改善箇所説明図

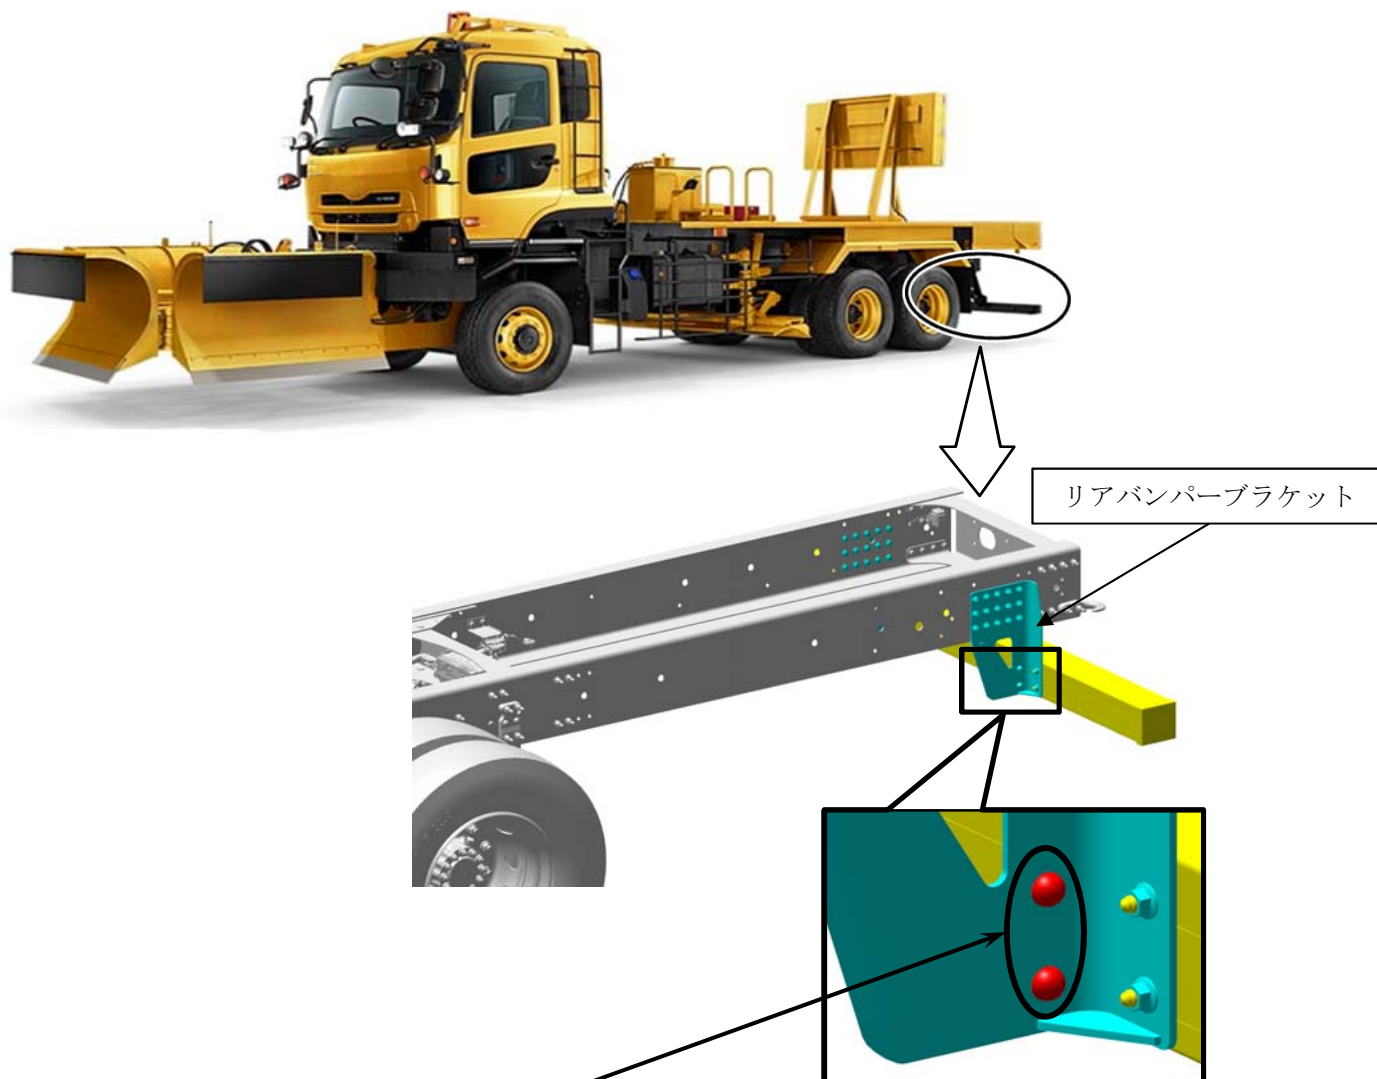
基準不適合発生箇所

大型トラックのリアバンパーブラケットにおいて、当該ブラケットの構造体同士を締結するリベット止めが不適切なため、保安基準第18条の2（突入防止装置の基準）に定める強度要件を満たしていないおそれがある。

改善措置の内容

全車両、リアバンパーブラケットのリベット部位を確認し、塑性変形が基準を満たしていない場合は良品に交換する。

注： は、交換する部品を示す。
